Reactienota

Westelijke Stadsboulevard

IPVE/F0

Ter vaststelling in college van B&W
7 november 2017

Figuur 1: 2 extra stromen TAK-weg, variant 2 Figuur 2: Bereikbaarheid Gamma, JDE variant 2

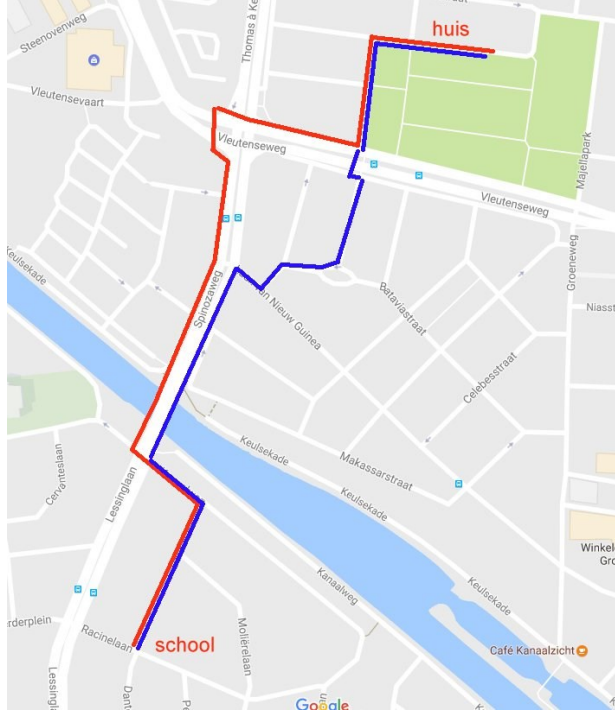
<i>Ruimtelijk ontwikkeling</i> Er ontstaat de mogelijkheid voor herontwikkeling van het Thomas a Kempisplantsoen bij Variant 1. Daarnaast biedt deze variant de mogelijkheid om het TAKplantsoen bij de wijk Majella te voegen waardoor het eiland het Thomas a Kempisplantsoen eindelijk verleden tijd is. Ook voor de Majellakerk is er in variant 1 de mogelijkheid om een kerkplein te ontwikkelen (zie onderstaande figuur 3). Bij Variant 2 blijft de situatie hetzelfde. <u>Wij horen hier graag uw inhoudelijke reactie op.</u> Zie bijlage Figuur 3: meer mogelijkheden ruimtelijke ontwikkeling variant 1 Fris alternatief <i>Bereikbaarheid fiets/voetganger</i> Fris Alternatief leidt tot 29% minder reisverliestijd dan de gemeentelijke variant. Dat betekent vrijvertaald dat fietsers en voetgangers in de gemeentelijke variant langer onderweg zijn. Een sterke verbetering voor duizenden fietsers en voetgangers. <u>Wij horen hier graag uw inhoudelijke reactie op.</u> <i>Openbaar Vervoer</i> Beide varianten hebben voor- en nadelen. Fris Alternatief heeft het voordeel dat er ruimte ontstaat voor een overstaphalte. Ten opzichte van de gemeentelijke variant heeft Fris Alternatief een reisverliestijd van 37%. Dat betekent extra reistijd van ruim een halve minuut per bus. Conclusie van de gemeente is dat het reistijdverlies zwaarder weegt dan mogelijkheden voor een overstaphalte en dat op het punt OV de gemeentelijke variant beter scoort. Dit onderdeel wordt onvoldoende onderbouwd om een variantkeuze op te kunnen maken. <u>Wij horen hier graag uw inhoudelijke reactie op.</u> <i>Stimuleren autoverkeer richting RING</i> Voor automobilisten richting Amsterdam stimuleert de Fris Alternatief variant meer de Ring te gebruiken dan de gemeentelijke variant. Het verbeteren van de verbinding met de A2 (met name richting het zuiden A2-A12) zou het autoverkeer richting RING verder stimuleren en zorgen

In de gemeentelijke variant krijgt (vracht)verkeer met bestemming Hogeweidebrug, Douwe Egberts, Gamma en andere bedrijven te maken met een omrijroute door de Thomas a Kempisweg en het Thomas a Kempisplantsoen (blz 46 verkeerskundige rapportage)(zie eerdere schetsten). Dit geeft extra belasting en vervuiling op de genoemde wegen. Aangezien het vrachtverkeer het bedrijventerrein MOET bereiken, is de kans dat de vrachtwagens niet meer komen nihil. Hier krijg je dus vrijwel zeker te maken met extra voertuigkilometers. Dat staat haaks op de doelstellingen van de stadsboulevard. In variant 1 blijft de bereikbaarheid van deze bedrijven en Hogeweidebrug wel gewaarborgd. Wij horen hier graag uw inhoudelijke reactie op.
